改善箇所説明図

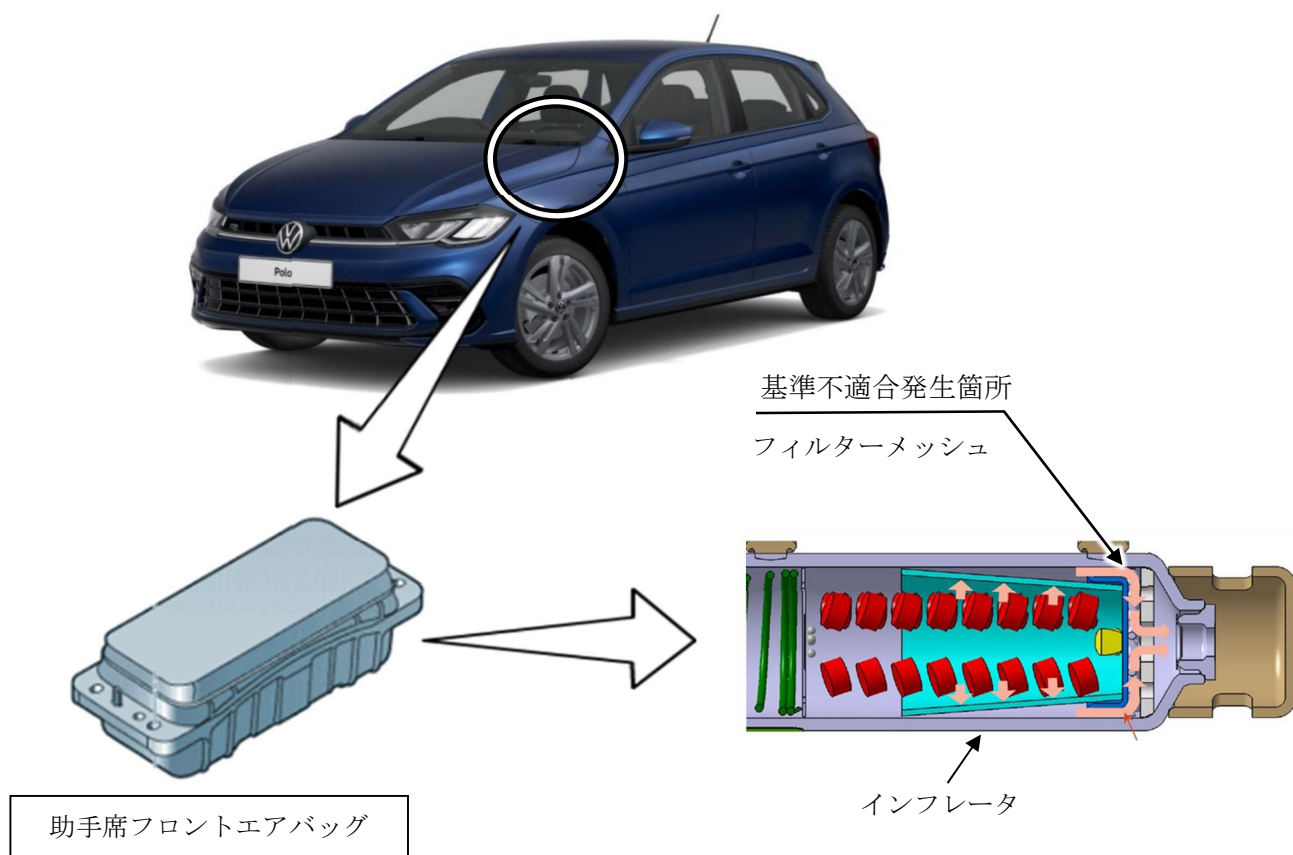
注： は、機能停止をする部品を示す。

助手席フロントエアバッグのインフレーター（膨張装置）内のフィルターメッシュにおいて、製造工程が不適切なため、編み目の密度が高いものがある。そのため、エアバッグ展開時にインフレーター内の圧力が上昇してインフレーター容器が破損し、金属部品が飛散して乗員が怪我をするおそれがある。

暫定措置として、助手席フロントエアバックの機能を停止する。また、助手席の乗車を控えていただくように周知する。
